# COMUNE DI SPOLTORE

## AMPLIAMENTO E GESTIONE CIMITERO COMUNALE

**Variante integrativa alla proposta del 26 maggio 2016**  
**Recepimento Parere MIBAC - SABAP - nota 4902 del 14.04.2019**

## RELAZIONE GENERALE

Vista delle Sezioni di progetto con, a tergo, le sezioni del progetto iniziale

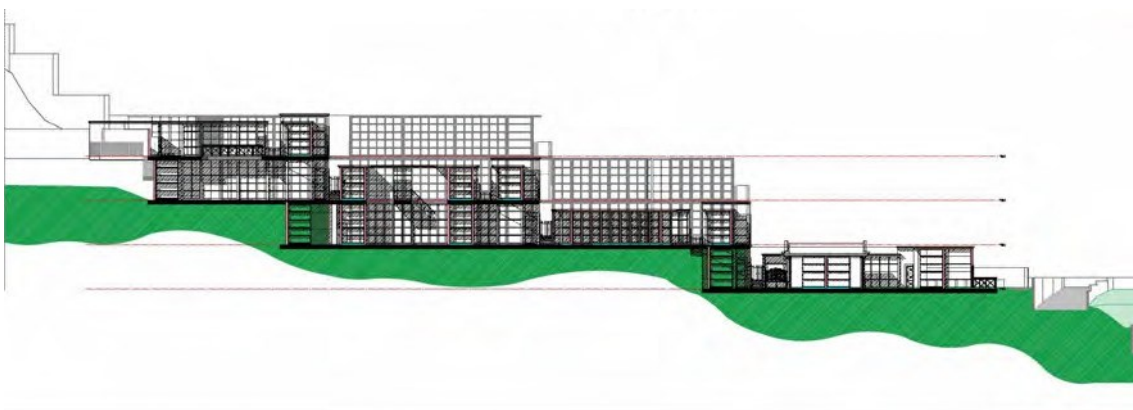
Proprio nell'ambito di tale ultimo esame documentale, è stata formulata dal MIBAC, tramite la propria sede SABAP, una prescrizione vertente una serie di aspetti connessi al D.Lgs. 42/2004 e ss.mm.ii. che, di fatto, hanno comportato una radicale rielaborazione delle scelte progettuali inizialmente prodotte.

La nuova soluzione, proprio nella logica del recepimento delle indicazioni formulate, è sensibilmente diversa, sia sotto l'aspetto architettonico/percettivo, sia in quello planimetrico e distributivo.

La necessità, infatti, di attenuare l'impatto percettivo generato dalle volumetrie edilizie precedentemente ipotizzate, ridistribuendole planimetricamente e su piani diversi, ha comportato l'utilizzo del livello più basso del primo progetto, precedentemente lasciato a verde, ed adesso utilizzato ai fini edificatori.

Ciò ha però consentito di diminuire di un piano, quello che era il corpo di fabbrica da realizzare, facendo sì che le parti ipogee risultino sensibilmente ridotte quantitativamente e, soprattutto, in altezza.

Difatti, quelli che planimetricamente erano, in maniera costante, tre piani di edificato, sono stati di fatto ridotti ad un unico livello, con piccole porzioni articolate su due quote sovrapposte, per via della necessità di realizzare opere di contenimento dei terreni soprastanti, riempiendo dunque dei “vuoti”, presenti nell'andamento naturale del terreno, con blocchi di loculi che, oltre ad aumentare la capienza del Cimitero, svolgono egregiamente la funzione di sostegno rispetto agli orli di sbancamento colà incidenti.
